Sicherheitstechnische Stellungnahme zum Langzeitbetrieb des Kernkraftwerks Beznau Block 1 und Block 2

ENSI 14/1400

Brugg, 30. November 2010

Bild 4.1-2: Fluenz an der RDB-Innenseite im KKB-1 (obere Linie KKB-Ergebnisse, untere Linie PSI-Ergebnisse)

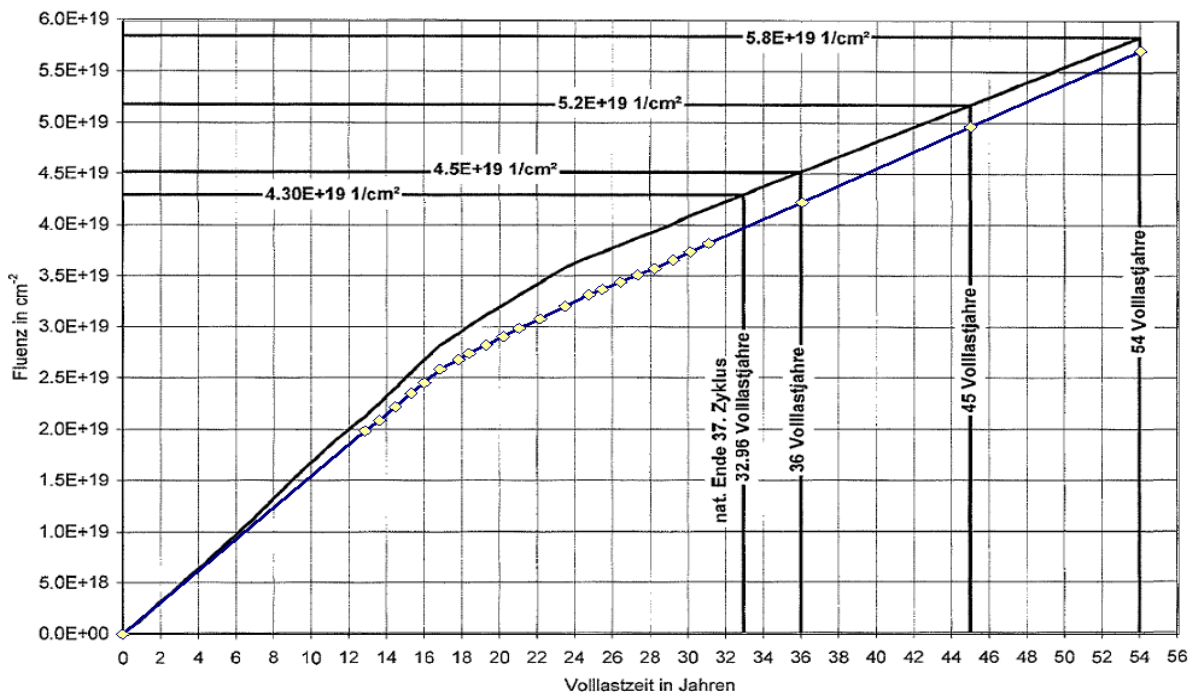
In Bild 4.1-2 sind die Ergebnisse der Fluenzberechnungen des PSI an der höchstbelasteten Stelle im RDB des Blocks 1 denen der KKB-Berechnungen gegenübergestellt. Das PSI berechnet gesamthaft geringere Fluenzen als vom KKB ausgewiesen. Bis zum Ende des Zyklus 35 (entspricht etwa 31 Volllastjahren) beruhen die Unterschiede der Ergebnisse im Wesentlichen auf den unterschiedlichen Analyseverfahren. Im weiteren Verlauf beeinflussen zusätzlich die Annahmen bezüglich der zukünftigen Kernbeladung die Ergebnisse.

Die Unterschiede zwischen den KKB- und PSI-Berechnungen betragen bei 31 Volllastjahren etwa 3 Volllastjahre. Dies bedeutet, dass der gleiche Wert für die Fluenz gemäss den KKB-Berechnungen bereits nach 28 Volllastjahren erreicht worden wäre. Im weiteren zeitlichen Verlauf bis 54 Volllastjahre

wurde vom PSI eine grössere Neutronenflussdichte (Mittelwert aus den Zyklen 31 bis 35) an der höchst belasteten Stelle des RDB angenommen als vom KKB. Dadurch bedingt reduzieren sich die Unterschiede zwischen den von PSI und KKB ermittelten Fluenzen auf etwa zwei Volllastjahre. Da grössere Fluenzwerte eine grössere Materialversprödung bedeuten, weist das KKB gesamthaft die konservativeren Fluenzwerte aus.

Bild 4.1-3: Räumliche Verteilung der Fluenz an der RDB-Innenseite auf der Höhe des Reaktorkerns für ein Viertel des Umfangs des RDB (0° - 90°) nach 54 Volllastjahren

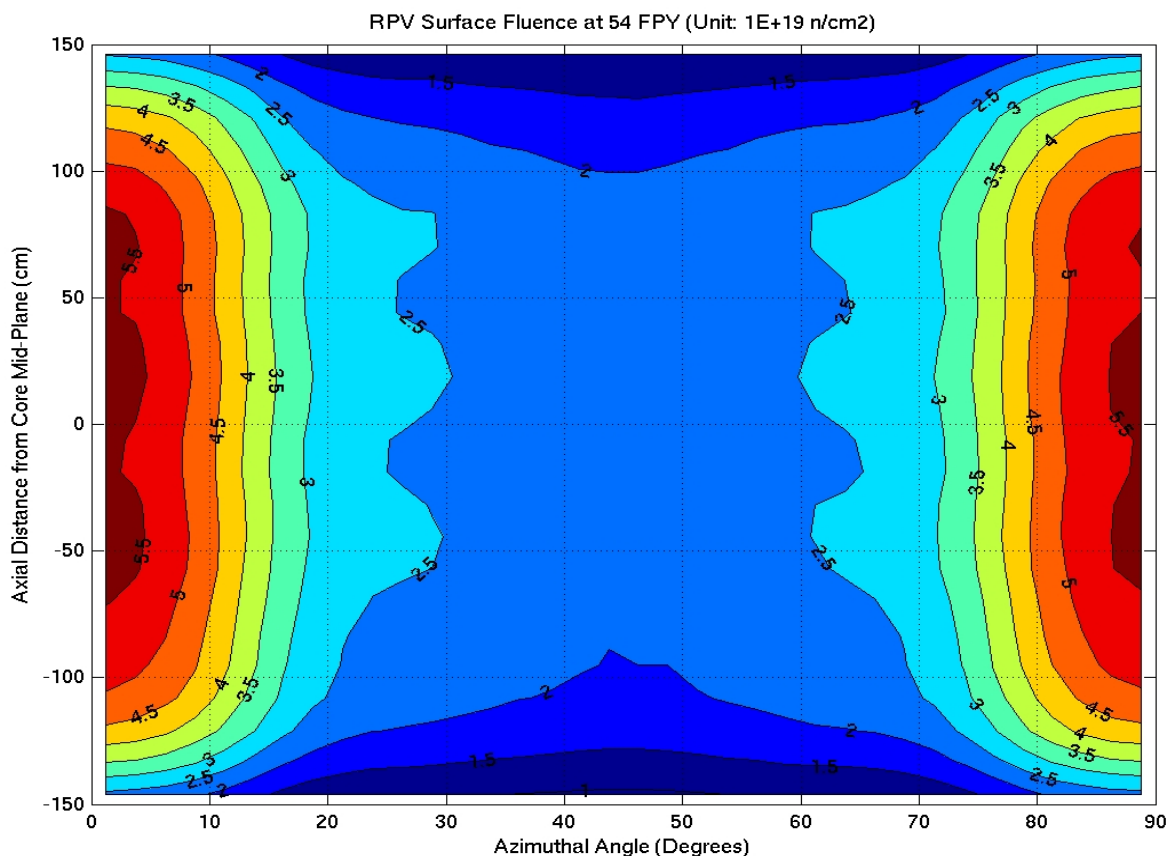
Bei der Bewertung der Auswirkungen der Versprödung des RDB durch die Neutronenbestrahlung kommt der räumlichen Verteilung der Fluenz eine besondere Bedeutung zu. Im Bild 4.1-3 sind die Ergebnisse des PSI für die nach 54 Volllastjahren zu erwartende räumliche Verteilung der Fluenz an der Innenwand des RDB (Oberfläche) auf der Höhe des Reaktorkerns für einen Viertel des RDB-Umfangs dargestellt. Aufgrund der Beladung und der Geometrie des Reaktorkerns ist die Verteilung der Fluenz viertelsymmetrisch. Die aktive Länge der Brennelemente beträgt im KKB etwas mehr als 300 cm. Aus dem Bild 4.1-3 ist zu erkennen, dass die Fluenz am oberen und unteren Ende des Reaktorkerns stark abfällt und dass die höchsten Belastungen des RDB von über 5.5×10^{19} n/cm² bei einem Azimutwinkel von 0° auftreten. Bei einem Azimutwinkel von 30° bleibt die maximale Fluenz jedoch fast immer unter einem Wert von 2.5×10^{19} n/cm². Im Bereich des RDB zwischen den Azimutwinkeln von 30° bis 15° steigt die Fluenz an der Oberfläche des RDB noch vergleichsweise moderat auf einen Wert von etwa 3.5×10^{19} n/cm².

Gesamthaft kommt das ENSI zu dem Ergebnis, dass das vom KKB angewendete Verfahren zur Fluenzberechnung geeignet ist, die zukünftige Versprödung des RDB des Blocks 1 ausreichend konservativ abzuschätzen. Die Ergebnisse zeigen aber auch, dass hinsichtlich der Abschätzung der Fluenz bis zu 54 Volllastjahren eine Unsicherheit von etwa 2 bis 4 Volllastjahren zwischen den beiden Verfahren besteht. Zudem hängt die abgeschätzte Fluenz auch entscheidend von den zukünftigen
